OBRA: CANTAREIRA

TÍTULO: CABINE E SUBESTAÇÃO

Assunto: Carta Orçamento de Conexão.
Referência: Ordem de Serviço A052072513

Análise do Projeto de Cabine: **Com Pendências:**

Planta Baixa - Cabine e Subestação
Escala: 1/30

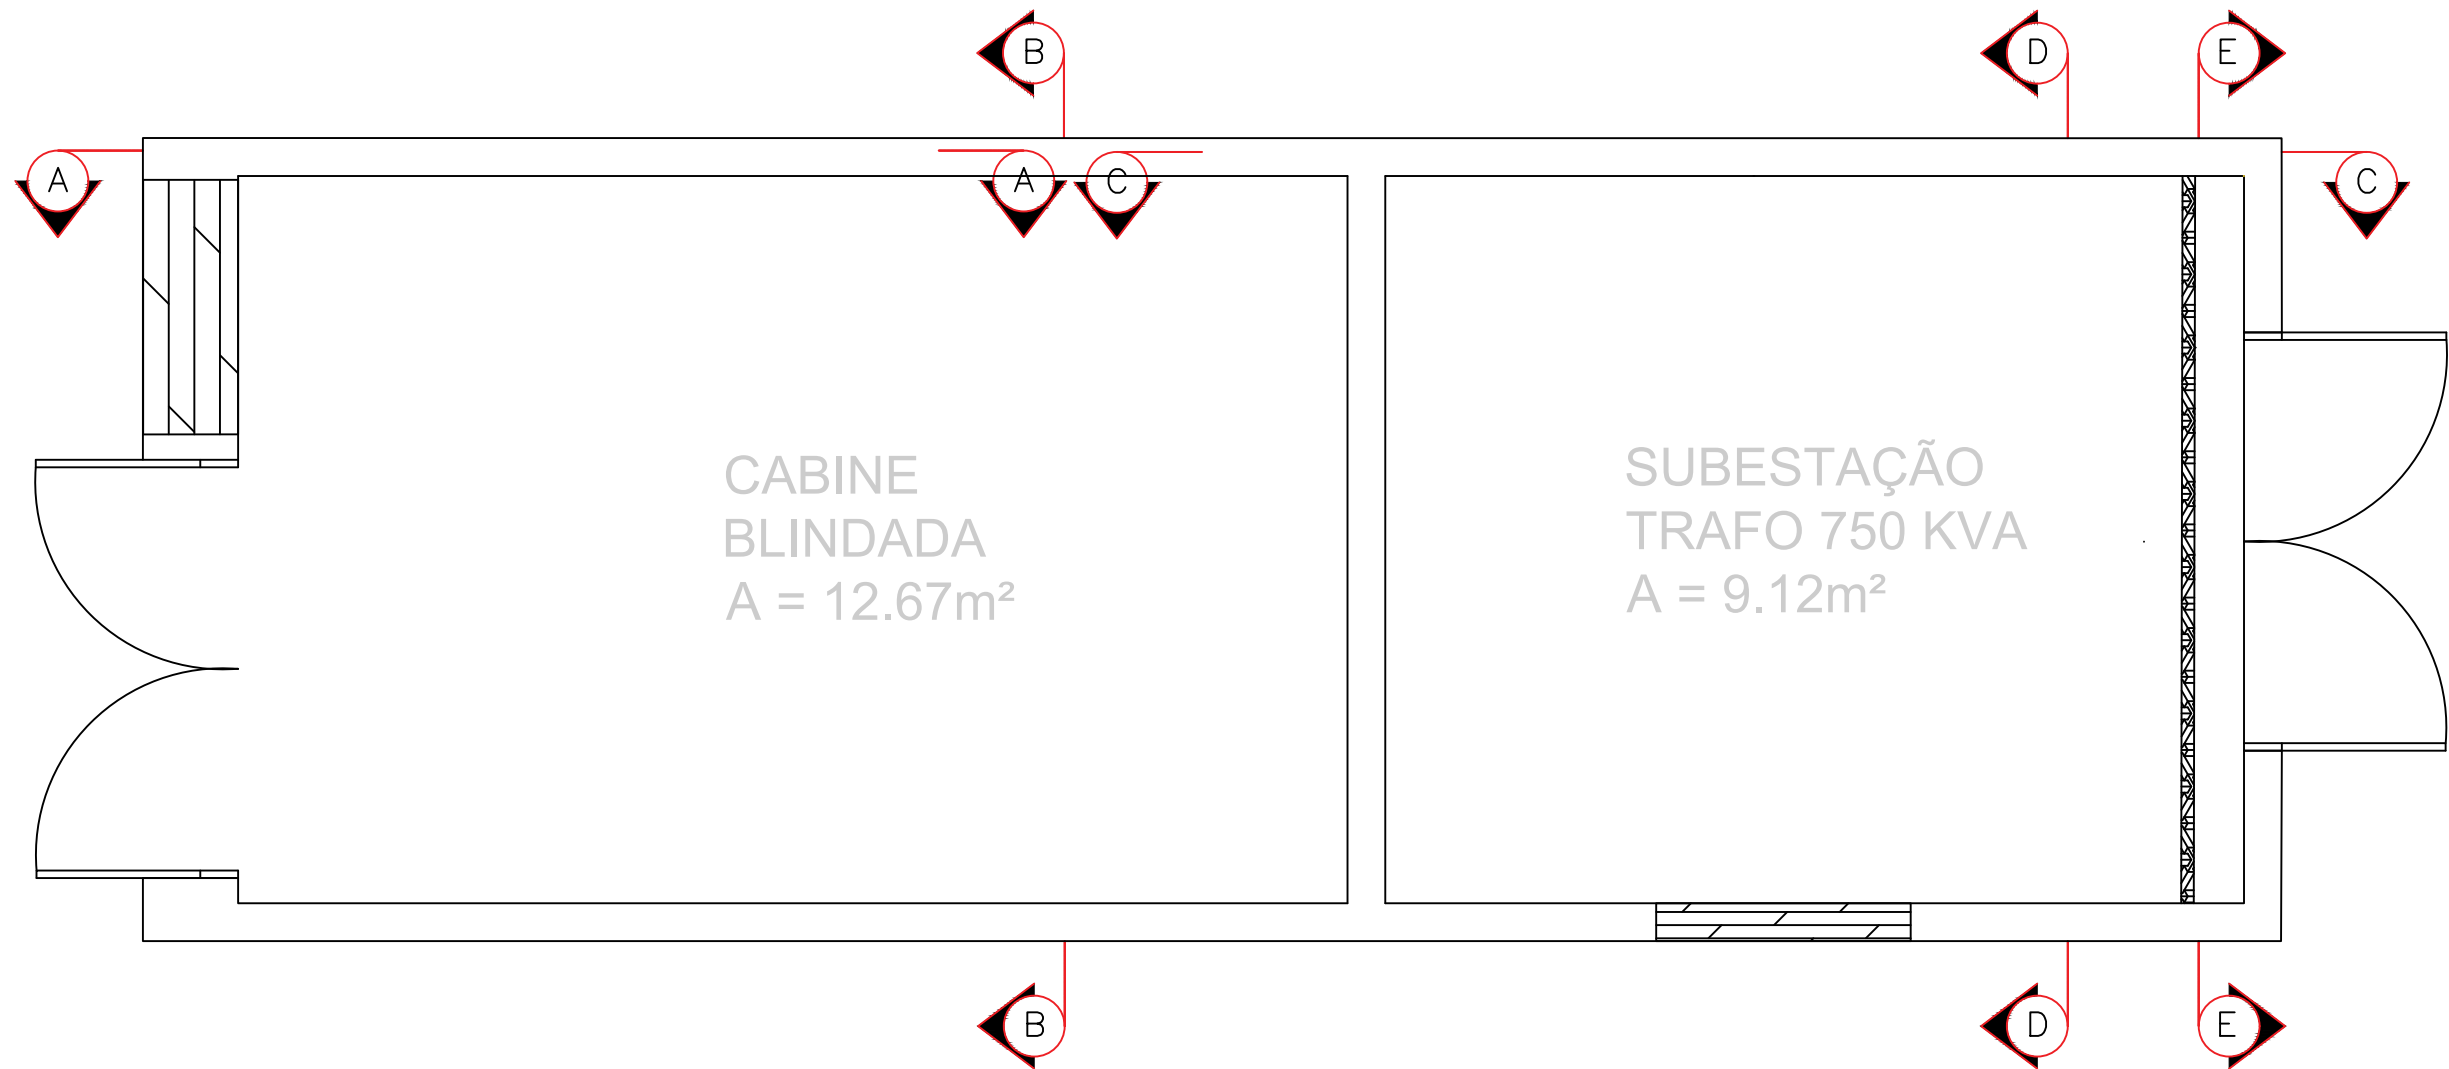
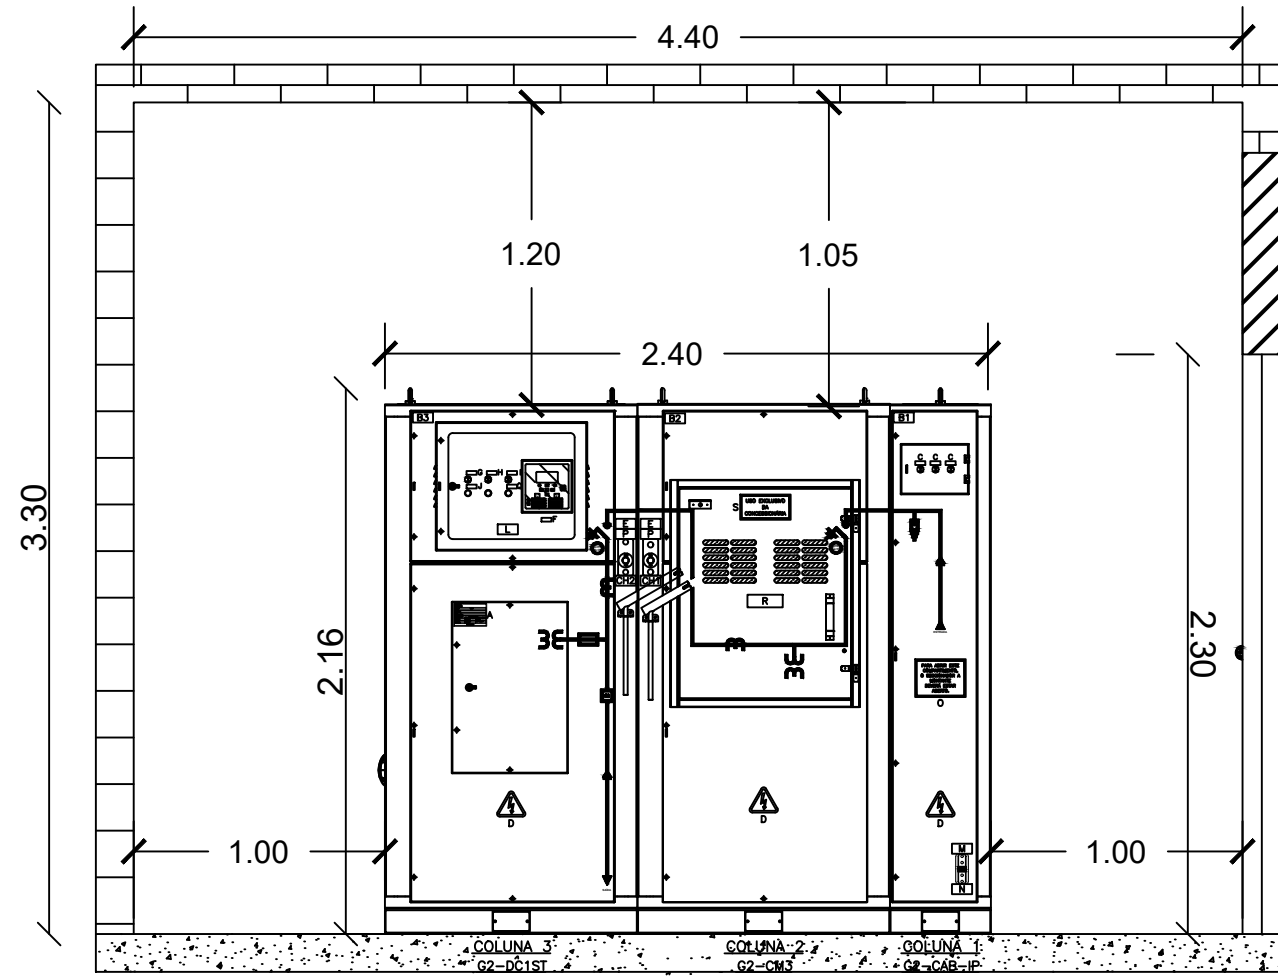
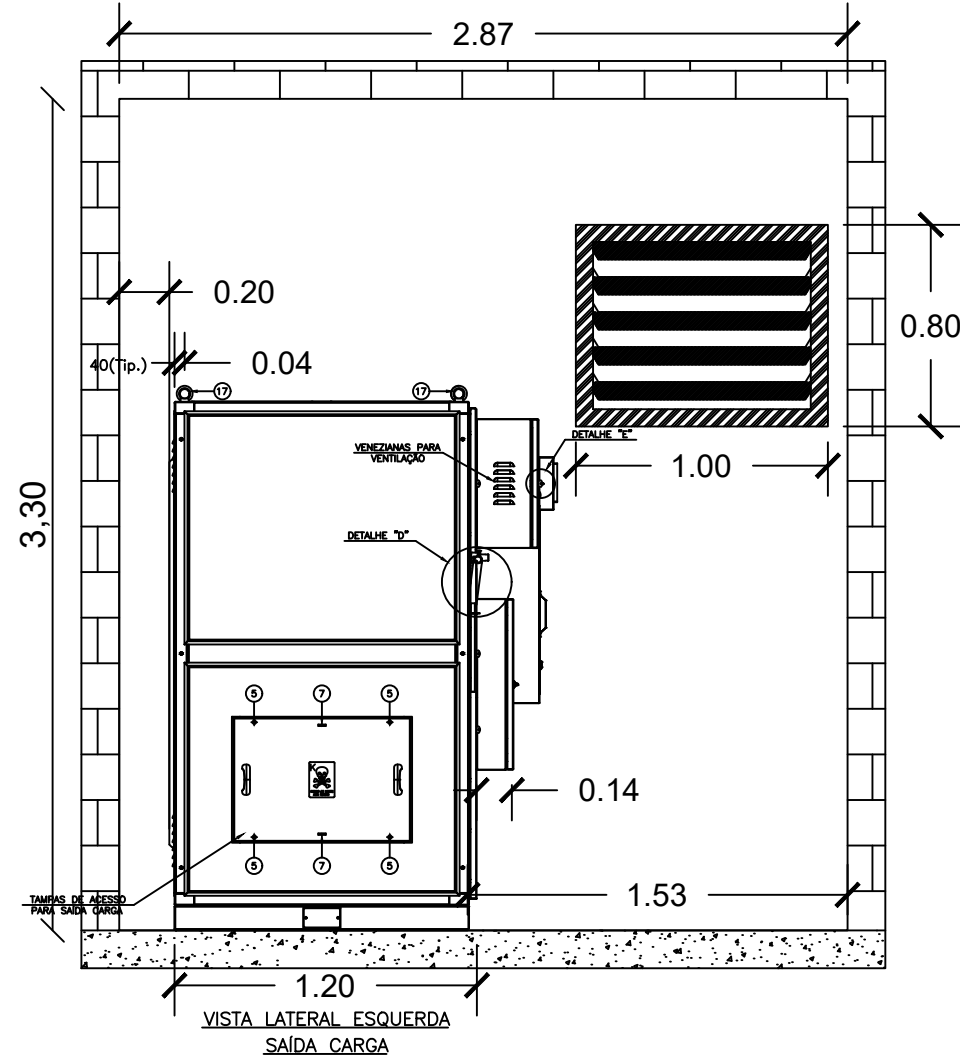
4. As dimensões apresentadas para acomodação do conjunto blindado, não atendem a norma da distribuidora. Rever o espaço físico projetado ou projetar conjunto blindado mais compacto;

DIAGRAMA UNIFILAR

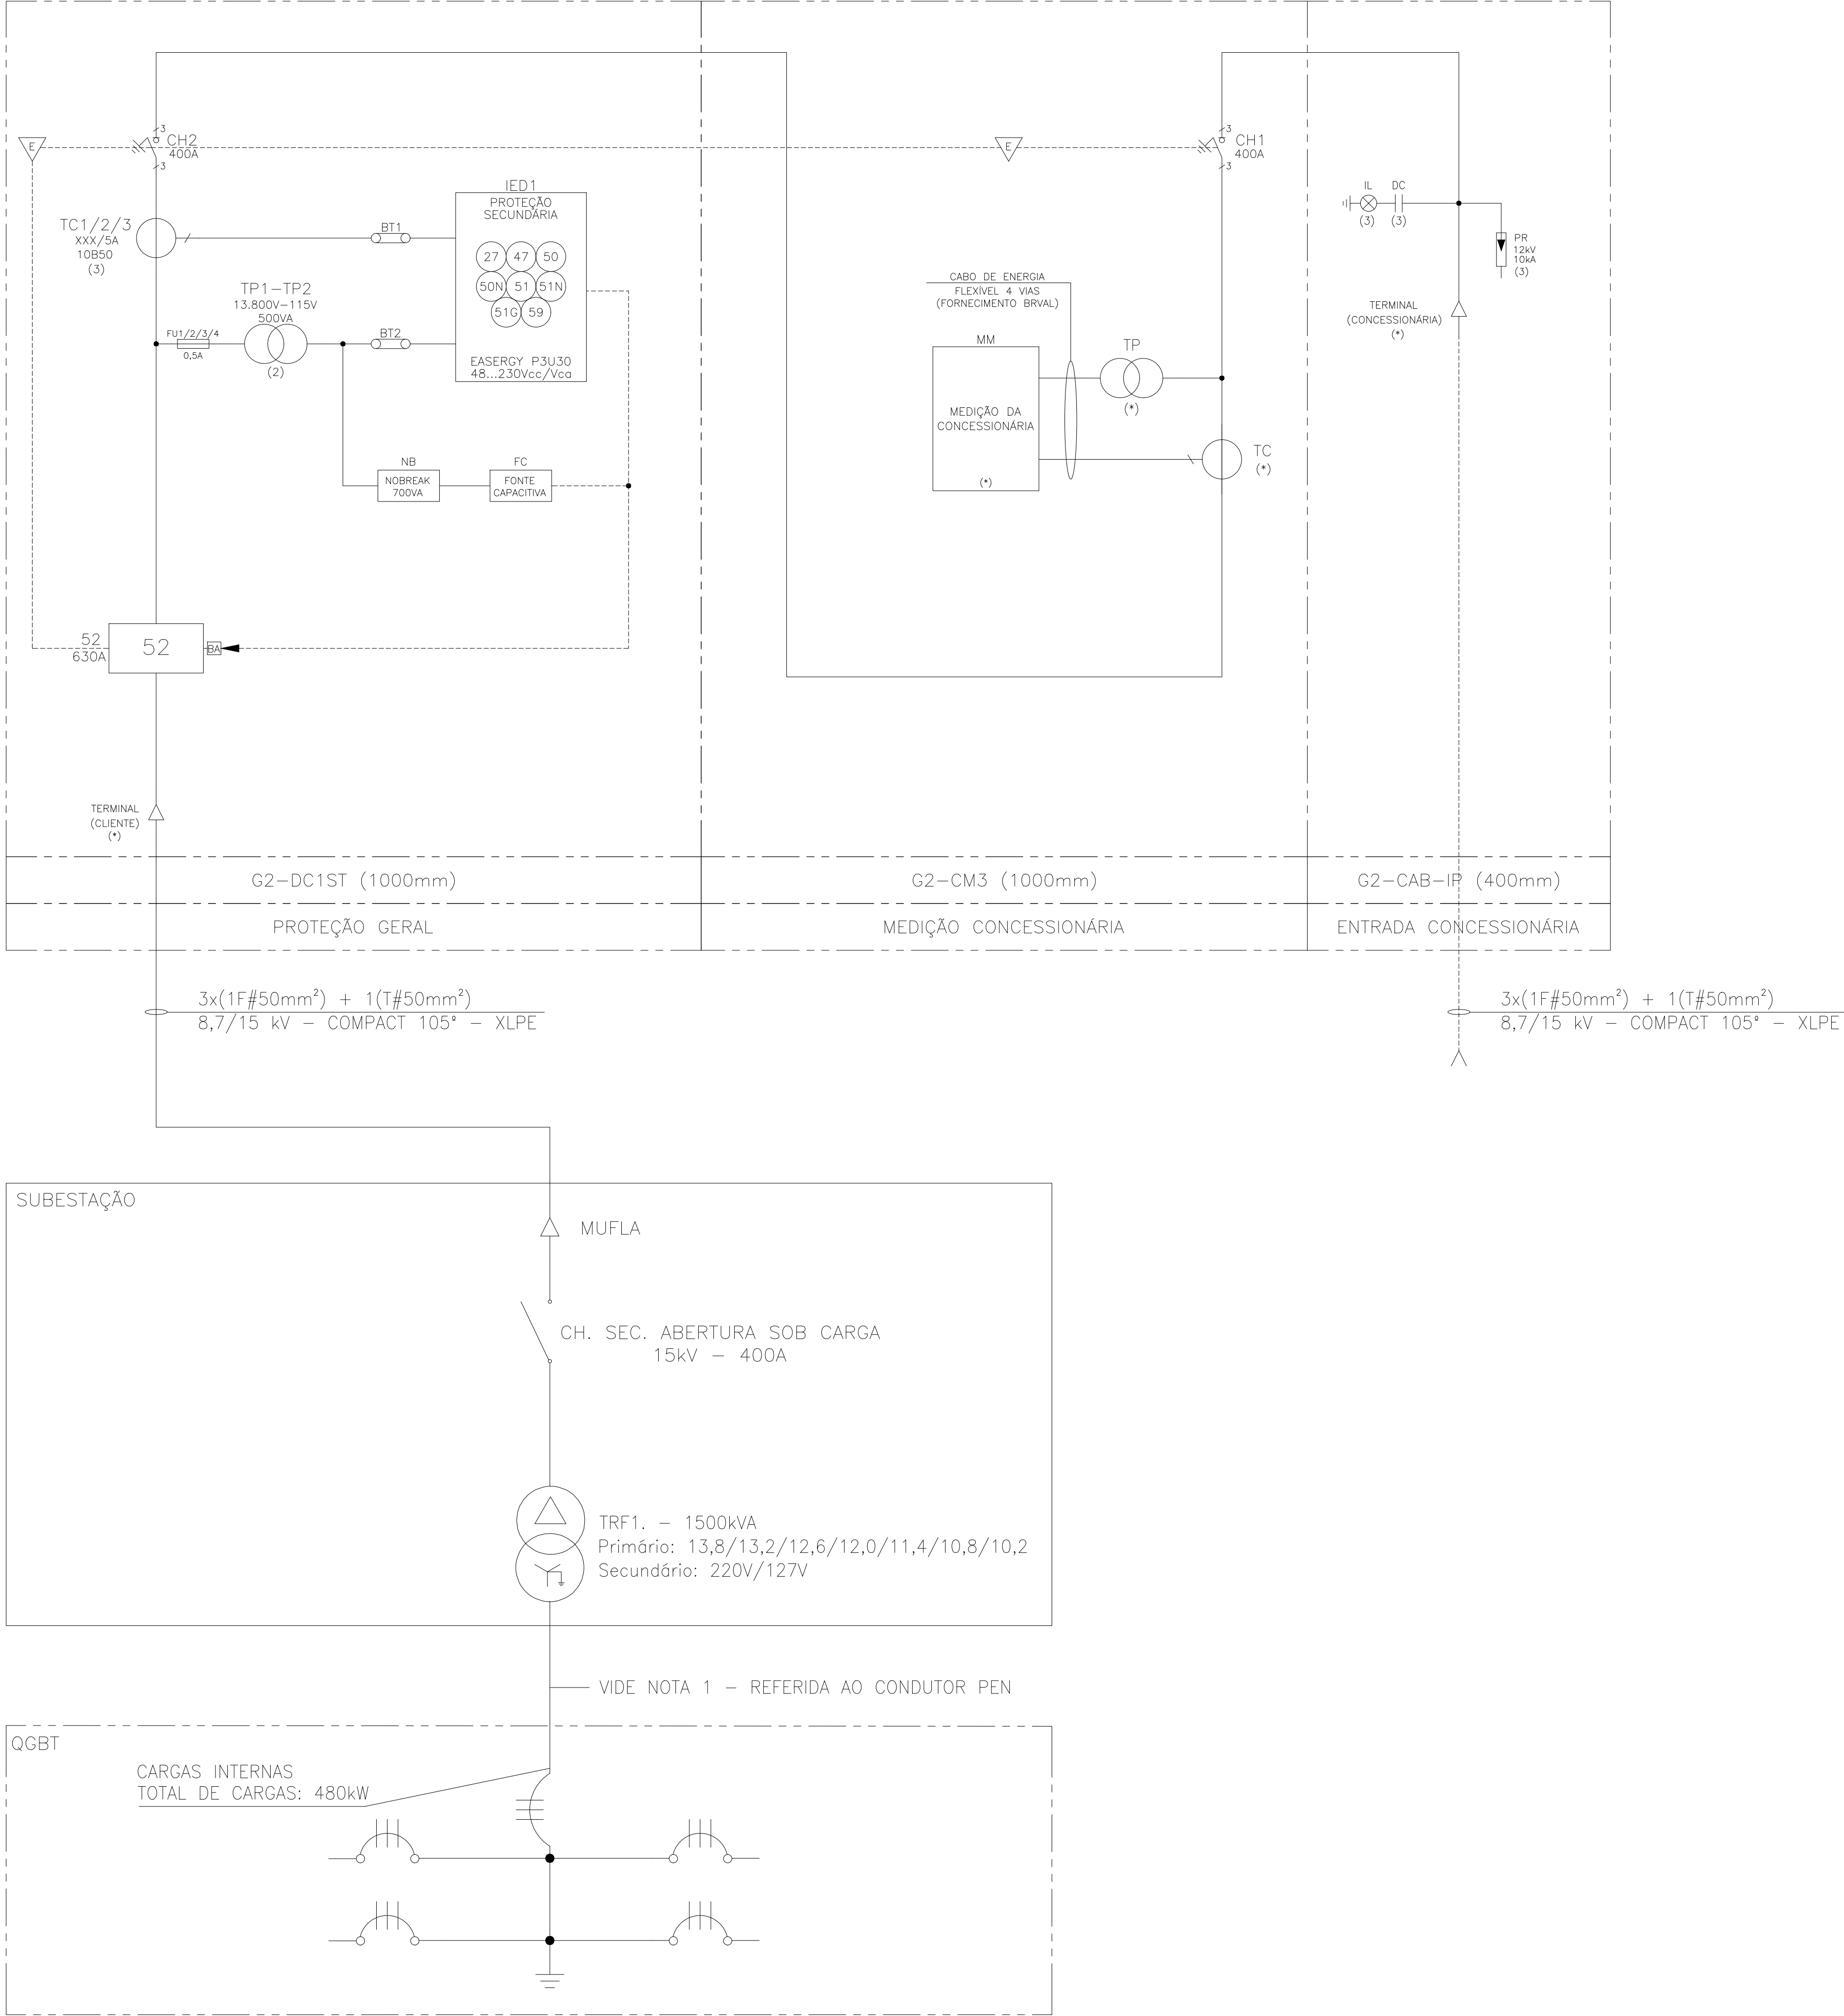
1. Excluir a informação sobre o "ramal de entrada da concessionária" do diagrama unifilar. Lembrando que os condutores desse trecho (aquisição e mão de obra de instalação) é de inteira responsabilidade do solicitante;

5. Acrescentar bloco de notas técnicas ao projeto (vide anexo);
6. Projetar o condutor PEN;
7. Descrever as características técnicas dos condutores do ramal de entrada. Principalmente o tipo de isolamento;
